附 錄 二

變 更 後 建 築 平 面 圖 說

變更設計理由 二十三、建築筏基廢水池位置調整。		修正 △ △ △ △		LKPdesign 元宏聯合建築師事務所		地址: 台北市民權東路三段170號10F 電話: (02)27176699 傳真: (02)27170158 網址: www.lkpdesign.com		核准 APPROV BY 日期 DATE 校核 CHECK BY 比例 SCALE 繪圖 DRAWN BY 業務號碼 JOB NO.		51514		圖名 DRAWING 地下筏基層平面圖		圖號 DRAWING NO.		簽章 章		審核 核	
工程名稱 PROJECT 岳泰建設景美段集合住宅新建工程

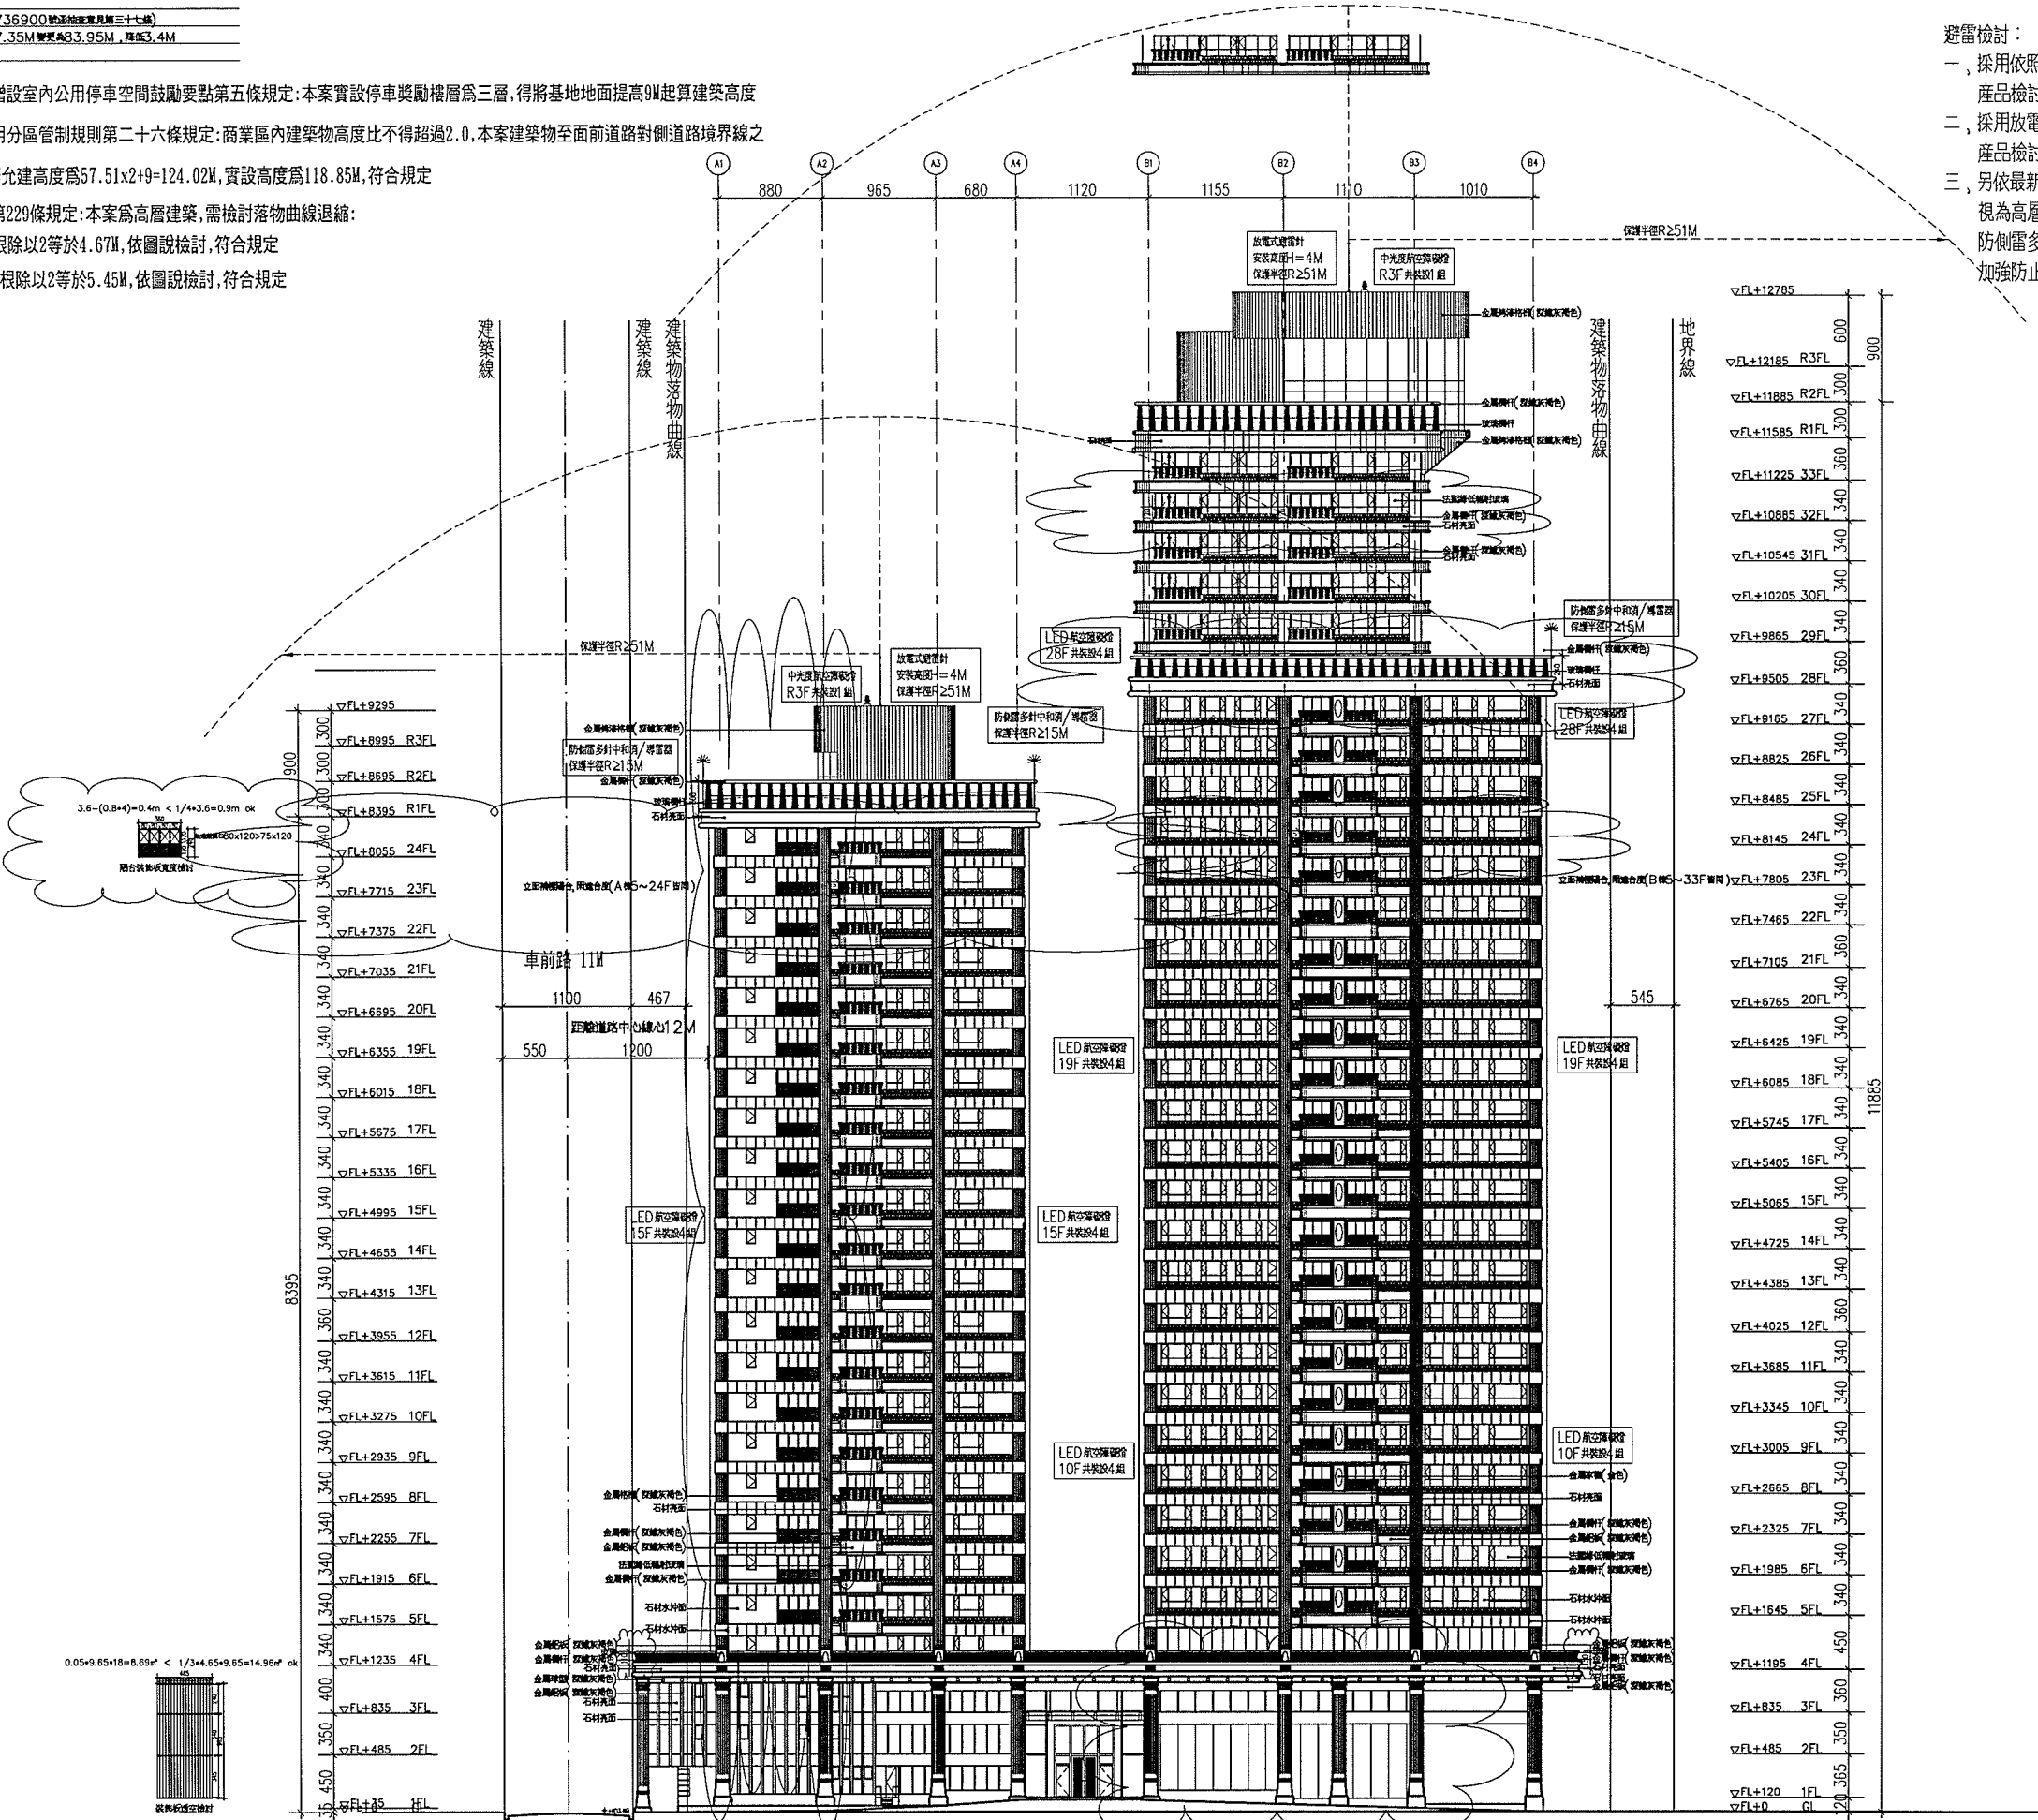
變更設計理由
一、之37 立面圖標示欄位，經檢核後，因臺北市建築字號09762736900檢核結果第三十七條
五、A 棟後置於山頂高度25層樓，高度由原高度87.35M變更83.95M，降低3.4M
十八、建築立面變更

- 建築高度檢討：1.依據台北市建築物增設室內公用停車空間鼓勵要點第五條規定：本案實設停車獎勵樓層為三層，得將基地地面提高9M起算建築高度
- 2.依據台北市土地使用分區管制規則第二十六條規定：商業區內建築物高度比不得超過2.0，本案建築物至面前道路對側道路境界線之距離為57.51M，建築允建高度為57.51x2+9=124.02M，實設高度為118.85M，符合規定
- 3.依據建築技術規則第229條規定：本案為高層建築，需檢討落物曲線退縮：
A棟：87.35M之平方根除以2等於4.67M，依圖說檢討，符合規定
B棟：118.85M之平方根除以2等於5.45M，依圖說檢討，符合規定
